## CORRECCIONES DE ERRORES DEL PLAN GENERAL DE ORDENACIÓN URBANÍSTICA Junio 2013

## CORRECCIONES DE ERRORES MATERIALES DEL PGOU Junio 2013

#### LISTADO DE CORRECCIONES DE ERRORES DEL PGOU Junio 2013

### 46. CORRECCIÓN DE ERROR EN FICHA DEL CATÁLOGO FINCA SANTA TECLA

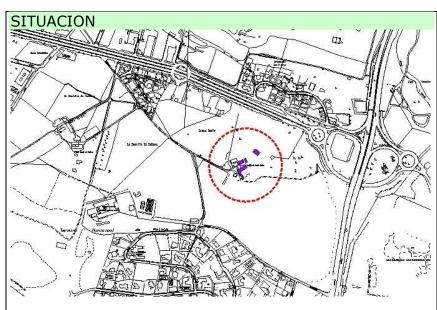
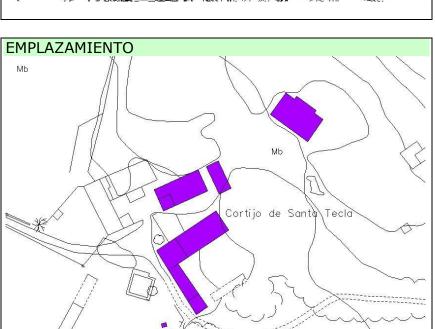
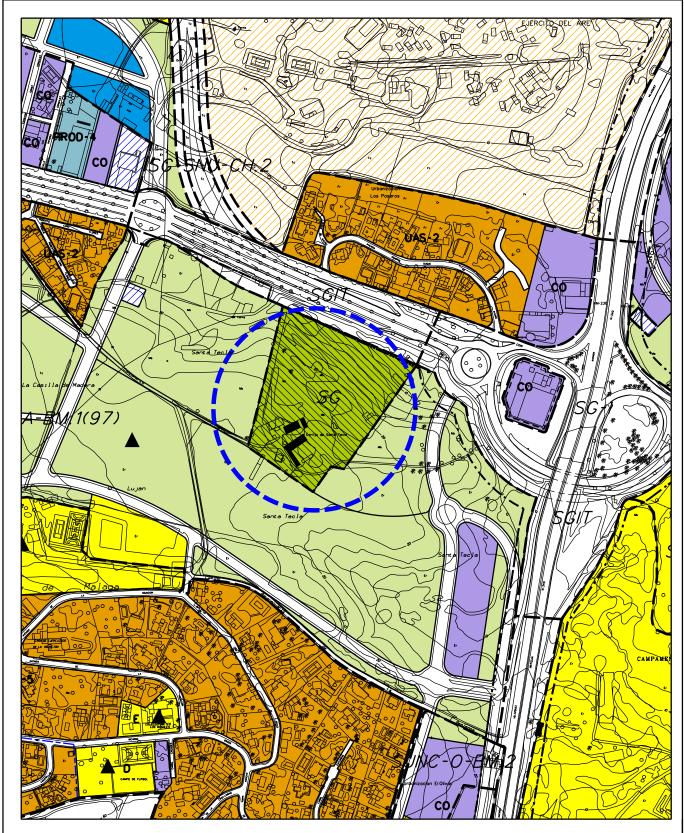
Se ha observado y así se recoge en informe del Departamento de Planeamiento y Gestión de fecha 18 de abril de 2013, que en la finca "Cortijo Santa Tecla", existen varias edificaciones ocultas por la vegetación que en su día no pudieron identificarse y tras inspección de la zona han sido apreciadas como pertenecientes al conjunto del cortijo, en especial la casa principal.

Se incluyen las edificaciones dignas de protección que no habían sido incluidas, en la ficha del Catálogo de Edificaciones Protegidas, y en los planos de protecciones.

### 47. CORRECCIÓN DE ERROR EN FICHA DEL CATÁLOGO EN PASEO DE MIRAMAR, 25

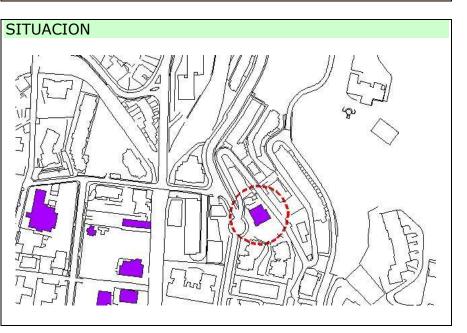
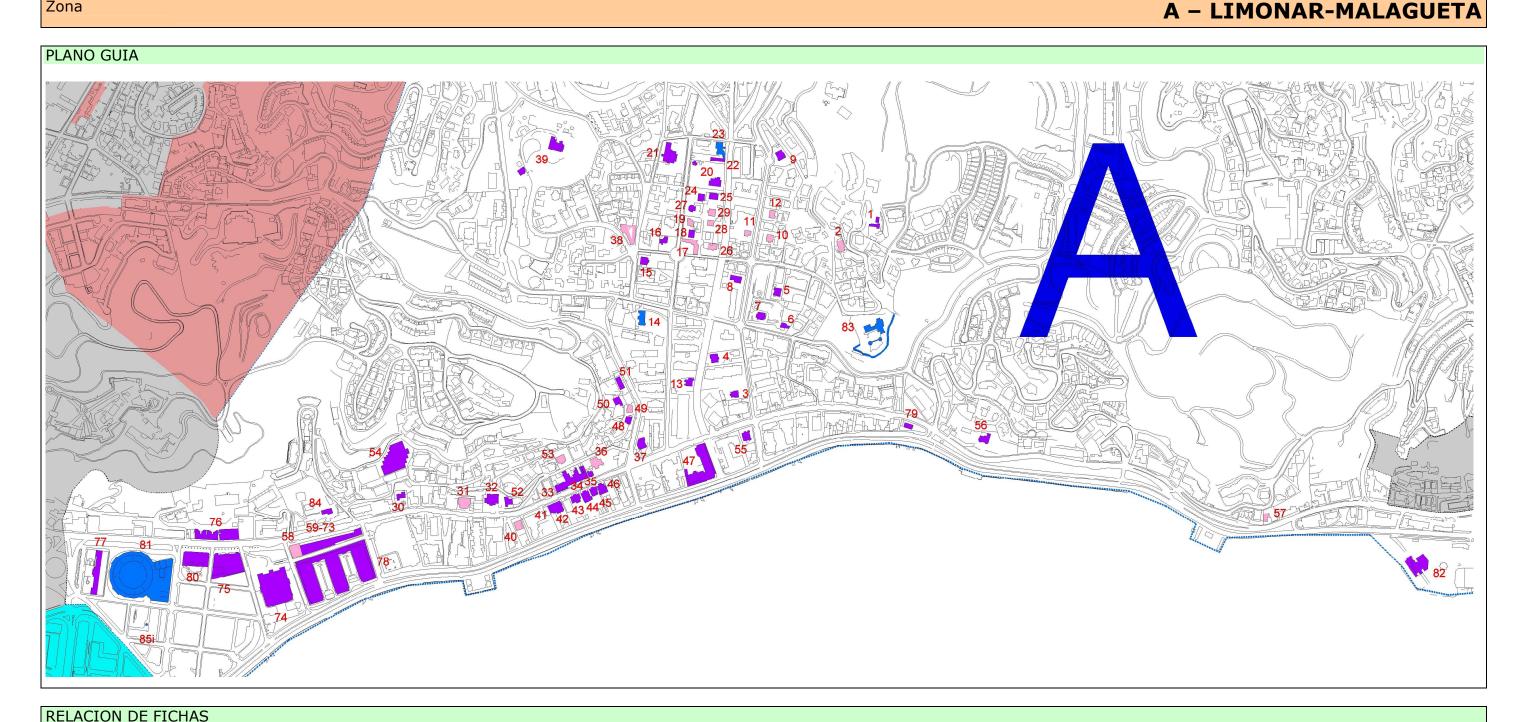
Se ha observado que el numero postal que aparece en la ficha A09 del Catalogo de Edificaciones Protegidas, no es el que realmente posee la parcela que cuenta con el edificio protegido denominado en el mismo como "La Rotonda", siendo este el nº 40 en lugar del 25.

**PASEO MIRAMAR, 40** (La Rotonda)

Corrección Calle Peatonal Conservatorio de Música

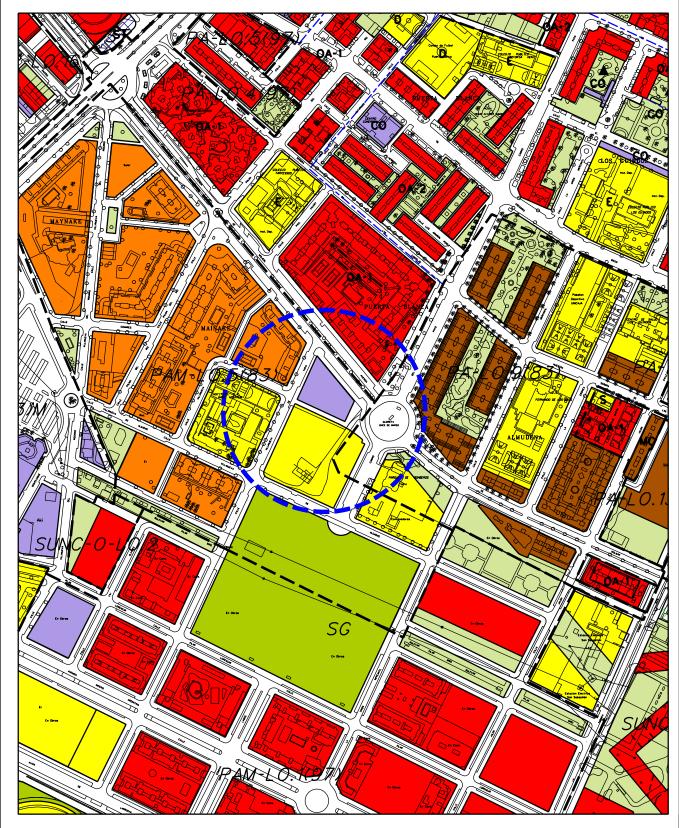
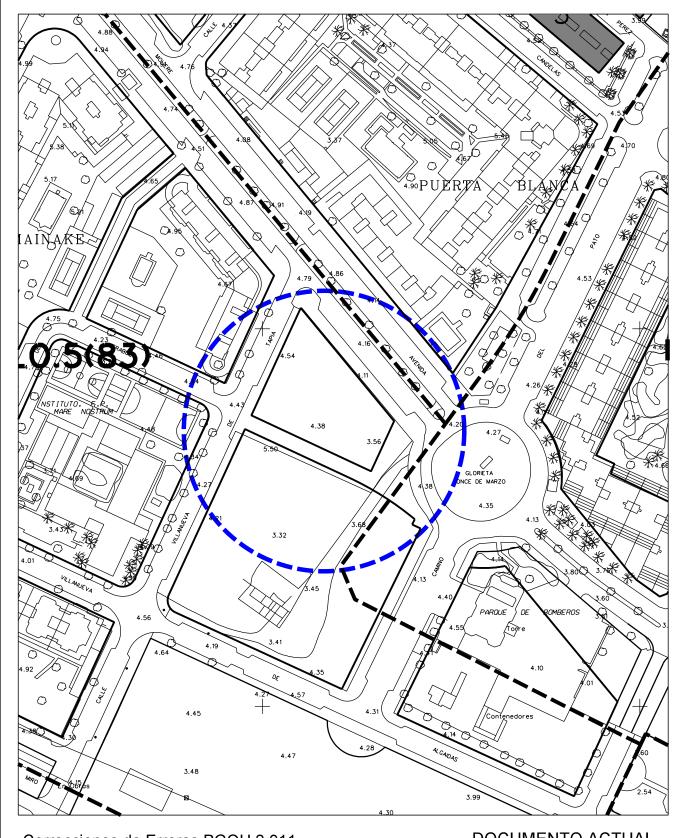
Por el Excmo. Ayuntamiento Pleno de fecha 9 de julio de 2010 se aprueba el Estudio de Detalle de la parcela de Equipamiento sita en Camino del Pato-Glorieta Once de Marzo, para Conservatorio de Música, promovido por el Ente Público de Infraestructuras y Servicios Educativos de la Consejería de Educación. En el mismo se propone una anchura para la calle peatonal Villanueva del Trabuco de 7,00 metros.

No obstante, en el documento de revisión del PGOU vigente dicha calle peatonal aparece con una anchura de 8,00 metros.

Por otro lado, con fecha 24 de abril de 2013 se aprueba el Proyecto de Obras de Urbanización, para pavimentación de dicha calle, ajustándose a la anchura real de la misma que dicho Conservatorio de Música ha dejado libre, siendo ésta de 6,30 metros.

Es por ello que se propone la corrección de error del PGOU estableciendo una anchura en la calle peatonal Villanueva del Trabuco de 6,30 metros en lugar de 8,00 metros.

Corrección Calificación de Parcela en PA-PT.3(83)

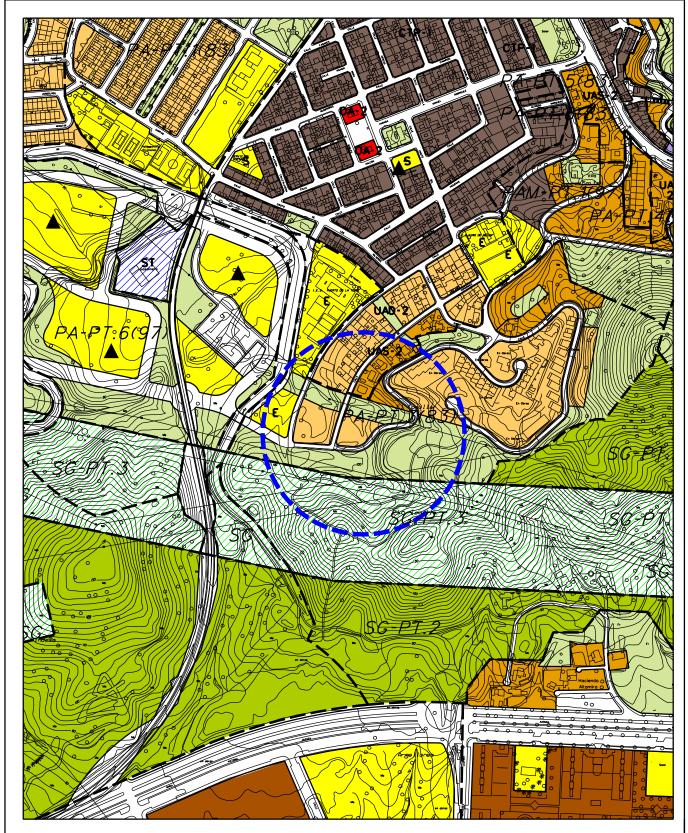
El Plan Especial de Reforma Interior UA-PT.1 "Tomillar Monte" se aprueba definitivamente el 25 de octubre de 1985.

Una de las parcelas residenciales previstas en el mismo se califica como UAS-2. De este modo se recoge en el PGOU aprobado en 1997.

No obstante, en el documento de revisión de dicho PGOU se califica dicha parcela como verde, si bien no se propone hacer ninguna modificación del PERI UA-PT.1, lo que se entiende como un error.

Es por ello que se propone corregir la calificación de la parcela verde dentro del Sector PA-PT.3 (83) (Plan Especial de Reforma Interior UA-PT.1 "Tomillar Monte") convirtiéndola a UAS-2.

Corrección en la Delimitación del Colegio Cardenal Herrera Oria NUMERO:

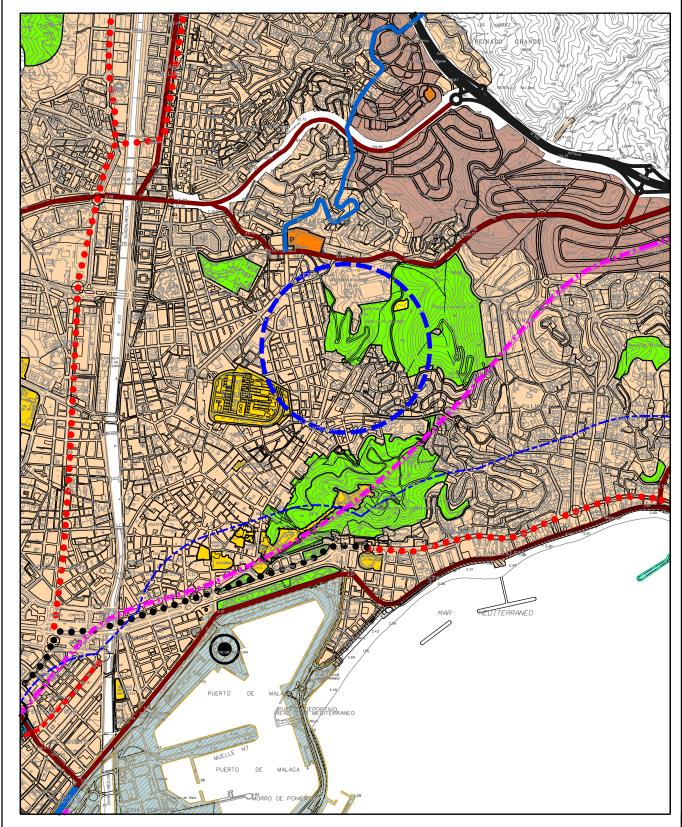
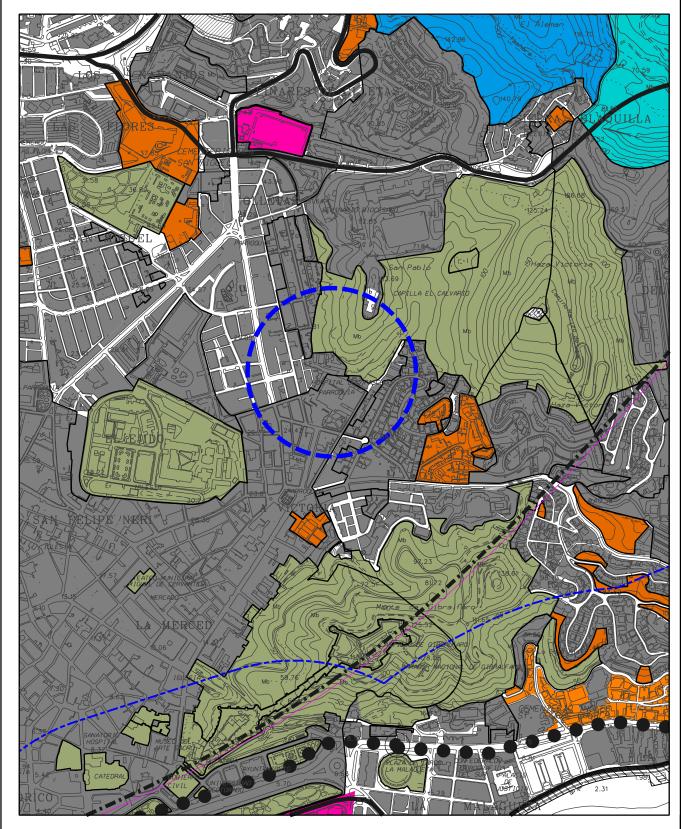
Por la Fundación Diocesaza de Enseñanza Santa María de la Victoria, se solicita se corrija la delimitación de la parcela del Colegio Cardenal Herrera Oria, situado en la calle Tendilla, nº 26, para ajustarla a la realidad física de la parcela.

Dicha parcela aparece calificada en el PGOU como equipamiento Educativo.

Examinado el plano planimetrito aportado y comprobado los limites en el terreno, se entiende justificada la modificación solicitada.

Corrección Vial en Fondo de Saco en C./ San Martín

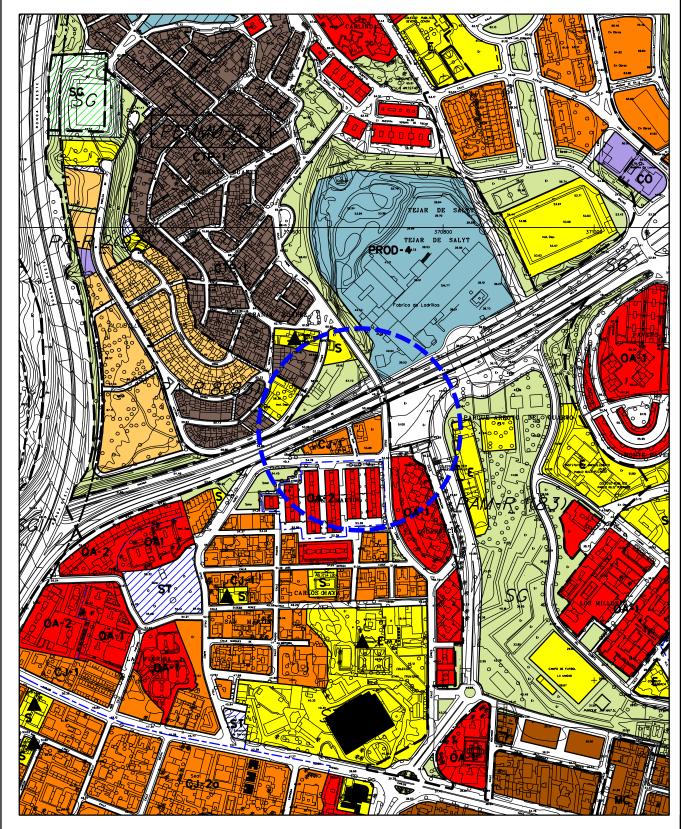
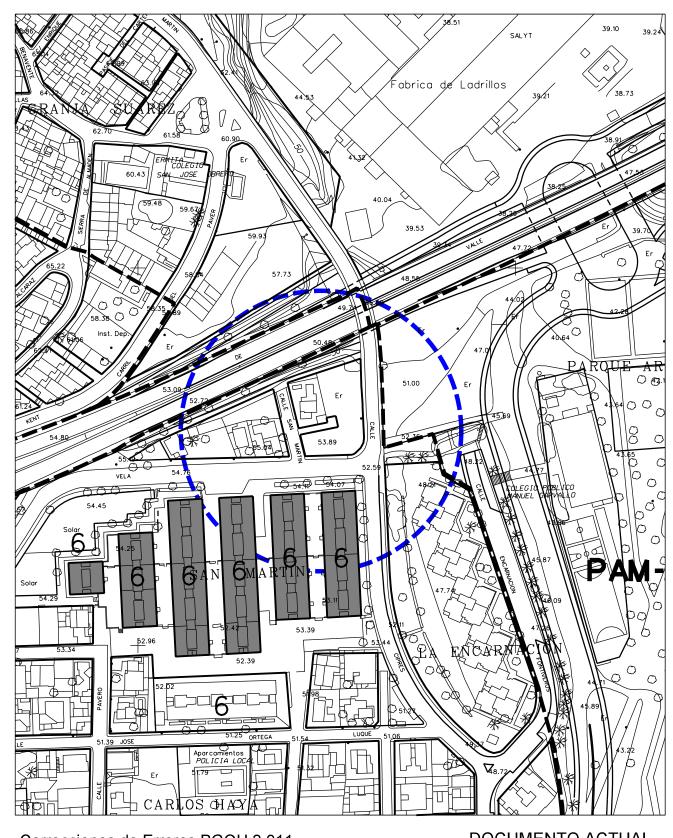
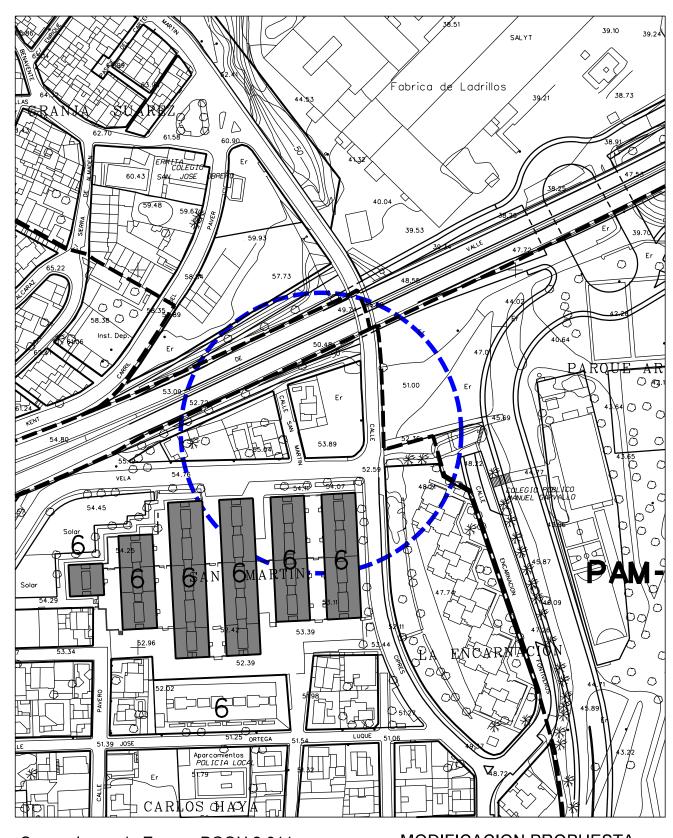
Se detecta, en el interior de una parcela de suelo urbano calificada como CJ-1, con fachada a calles San Martín, Núñez Vela y carril del Ciprés, la presencia en los planos de un vial en fondo de saco.

En el PGOU 97 la parcela aparecía calificada como CJ-1, con los mismos límites, y sin el vial en fondo de saco.

En una fotografía aérea de julio 2012 se comprueba que en la manzana hay sólo una edificación, estando los otros dos solares vacantes y utilizados como aparcamientos. No aparece el vial en fondo de saco que se dibuja en el plan.
